美浜、大飯、高浜発電所の 運転状況等について

2024年 1 1月 2 2日

【火災感知器の設置方針の見直し】

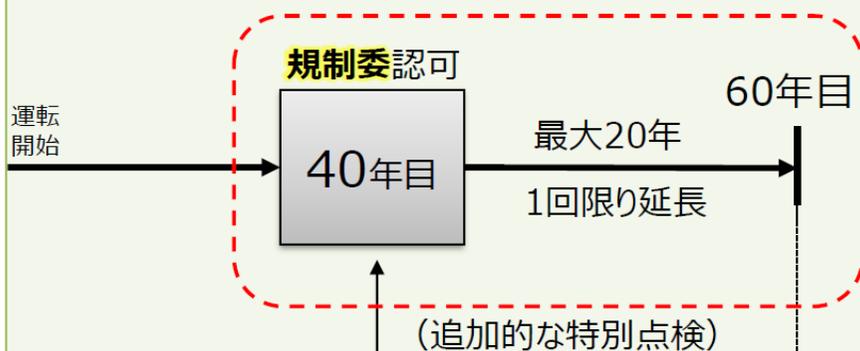
- 当社方針：乾式貯蔵施設には、可燃性物質を設置しないこと、発火源となる設備もないことから、火災感知設備を設置しない。
- NRA意見：屋外設置の環境条件も踏まえて、敷地外からの可燃物の飛来などを踏まえても本当に可燃物が一切ないのか説明が十分ではない。

万一敷地内で火災が発生した場合を考慮し、敷地を俯瞰して監視できる場所に火災防護審査基準に基づき屋外の火災を感知可能な2種類の感知器（熱サーモカメラ、炎検出装置）を設ける設計に見直し。

【変圧器に対する当社の対策】

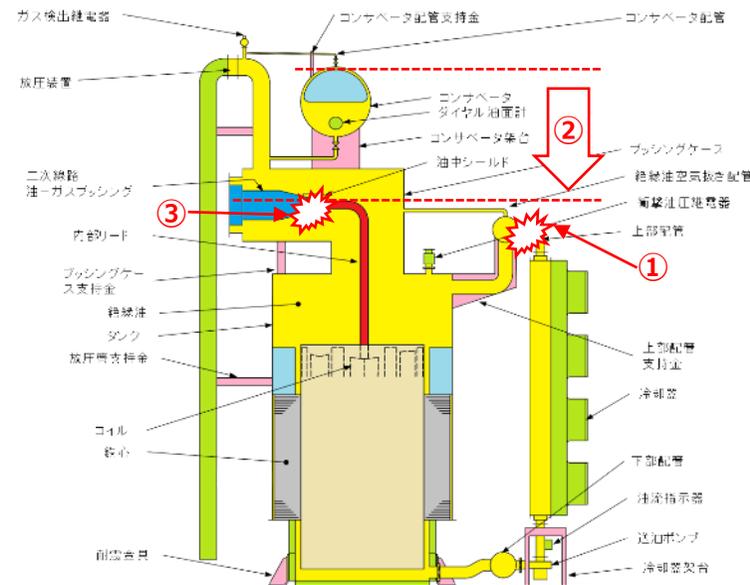
- ✓ 変圧器絶縁油の漏えい後、通電状態のまま油面低下が継続した場合、絶縁破壊により変圧器内部の損傷に至り、復旧に長期間を要する。(それ以外の損傷については、短期間に復旧が可能) ➡ 当社の対応 **13**

- ✓ 変圧器の絶縁油漏えいが継続した状態で運転を継続することにより内部が損傷した場合、外部電源の信頼性が低下した状態が長期間継続することになるため、変圧器の絶縁油の油面低下に伴うアーク発生による内部のブッシング損傷を防止する観点から **絶縁油漏えい時の変圧器停止手順を整備する。**
- ✓ 今回の事象で放圧板が動作したこと、また過去の地震時にも放圧板が動作したプラントが複数あったことを踏まえ、**放圧板の予備品を確保する。**

【配管減肉の推定メカニズム】

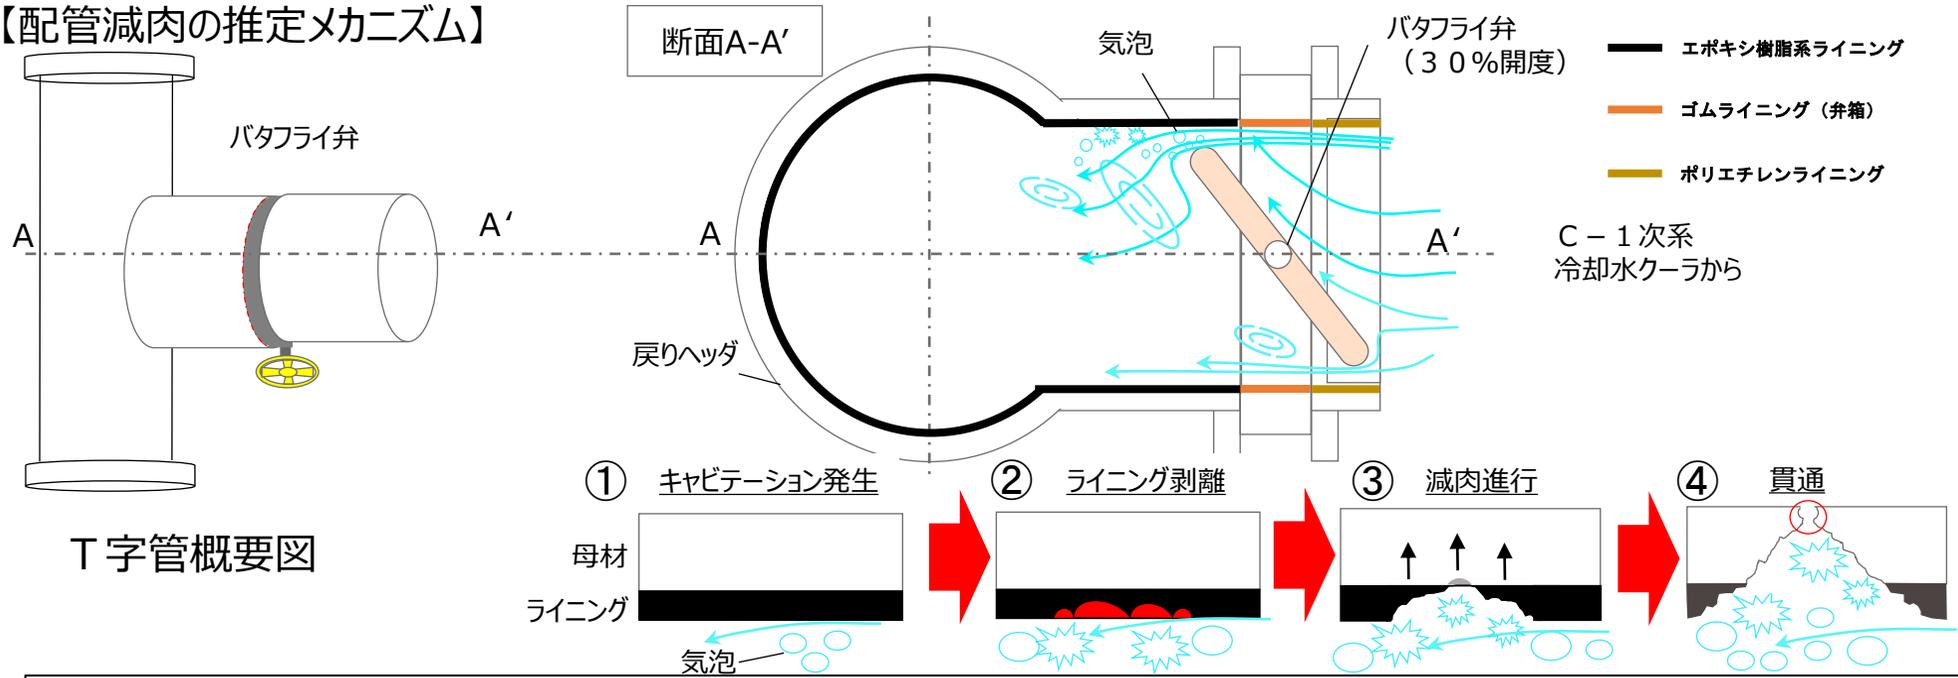
- 前回の定期検査でポリエチレンライニングの剥離が確認された箇所を、キャビテーションによるエロージョンに対して耐久性の低いエポキシ樹脂系ライニングで補修した。
- この結果、エポキシ樹脂系ライニングをしたT字管内の上半面にて①キャビテーションが発生したことで、②ライニングに部分的な剥離が生じ、③キャビテーションによるエロージョンが継続・母材の減肉が進行し、その後、④局所腐食により貫通に至ったと推定

- T字管をポリエチレンライニングが施工された配管に取替
- ライニングの標準的な補修や過去のライニングに関連したトラブル事例集を作成し、社内ルールに反映
- 補修方法にかかる設計根拠や過去知見確認の重要性を再認識することを目的に、設備保修の担当課員を対象としたトラブル事例研修を実施

①原子力事業本部要員の年齢分布の変遷

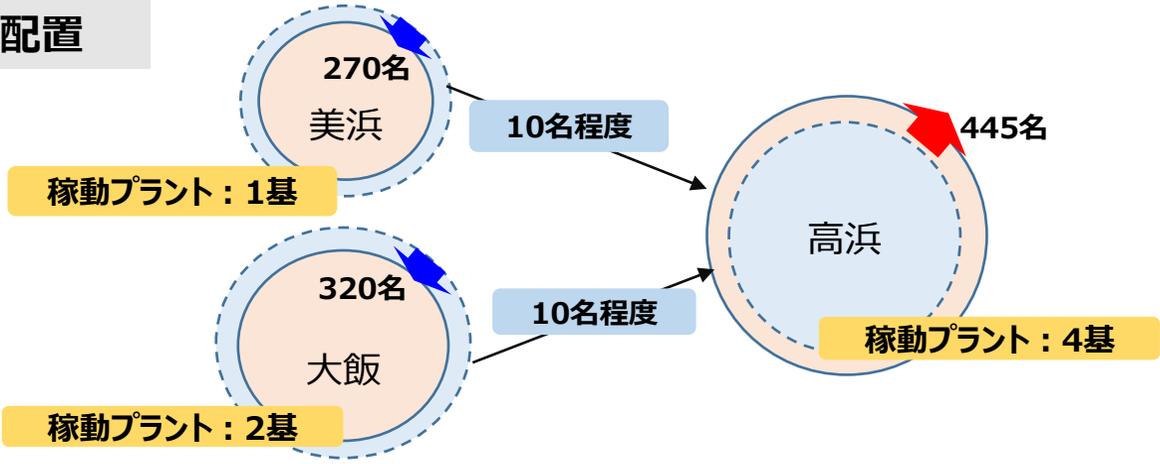
現在の原子力発電に係る人員の年齢構成や現場スキル維持がどうなっているのか、説明いただきたい。

- ✓ 経験のあるベテラン層の退職により要員が減少するなかで、技術力確保・技術伝承が重要な課題と認識。
- ✓ ベテラン層から若年層への確実な技術伝承を行うため、「若年層が優先的に修得すべき知識の絞り込み」や「若年層への指導者ペアリングによる育成」等といった施策に取り組んでいる他、要員育成の全体的な推進の仕組みとして、各職場に育成パーソンを指名して連携強化に取り組んでいる。
- ✓ また、各部門に人財のあるべき姿と現状のギャップについてヒアリングで確認し、人財育成のための施策を策定、推進している。

- ✓ 原子力事業者として、原子力発電所の安全・安定運転に必要な人員確保は必須。
- ✓ 至近では新卒採用数を増加させており、足元および将来に向けた要員拡充に取り組んでいる。

③関西電力原子力部門の安全に関する研究

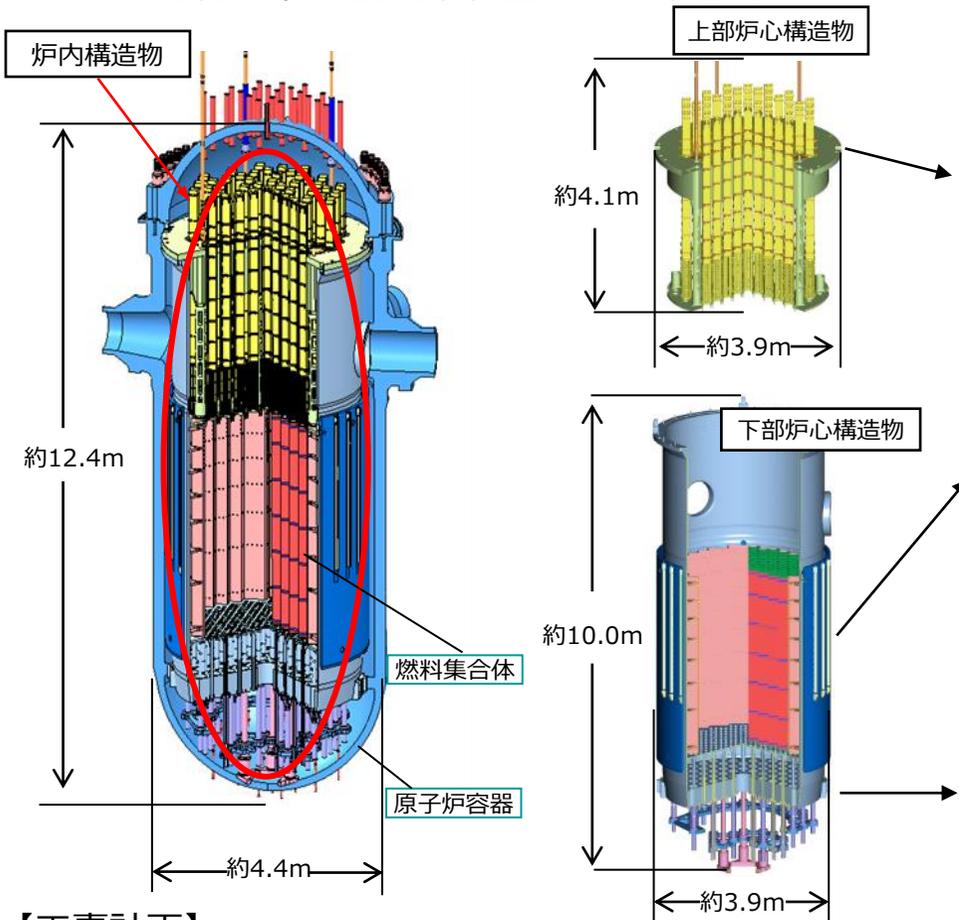
福島第一事故以降の13年間を振り返ってみると、再稼働対応に注力していて、安全研究や高経年化対策はあまり手がついていなかった印象である。フェーズが変わった今の段階で、具体的に安全にどれくらい投資しているのか。

今後の対応：高経年化に係る国内外の知見を積極的に収集し、必要な安全研究を国内外の関係機関と連携しながら進めていく。

海外の40年超プラント運転経験情報：H.B.ロビンソン2号機炉心槽割れ 参考10

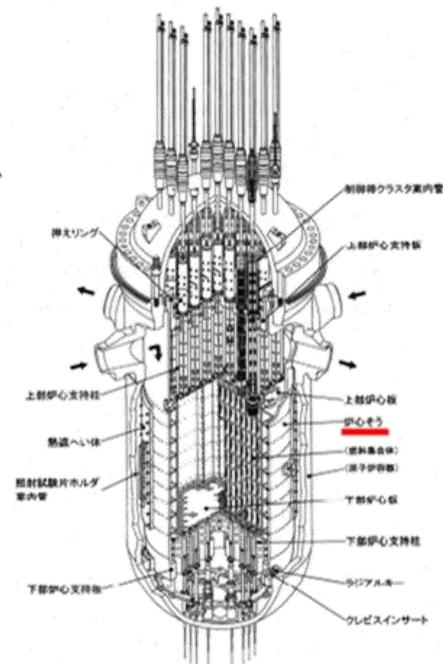
米国ロビンソンの炉心そう割れについて、ステンレス鋼であるPWRプラントの炉心環境において、こういった比較的大きな割れというのは、今まであまり経験してこなかった事象であるが、しっかりと情報収集しているか。

- 供用期間中検査にてVT-3を実施しており、損傷は認められていない。
- 2023年12月1日、ATENA炉心槽割れ検討サブワーキングが発足。本事象の原因調査状況等の情報収集及び必要な方策の検討を実施中。
- 炉心槽の健全性評価手法を検討中（JANSI 炉内構造物等点検評価ガイドライン（炉心槽編）の制定及び日本機械学会維持規格への取り込みを予定）。
- 炉心槽溶接部の詳細検査装置の設計、製作、モックアップ検証等に着手済み。
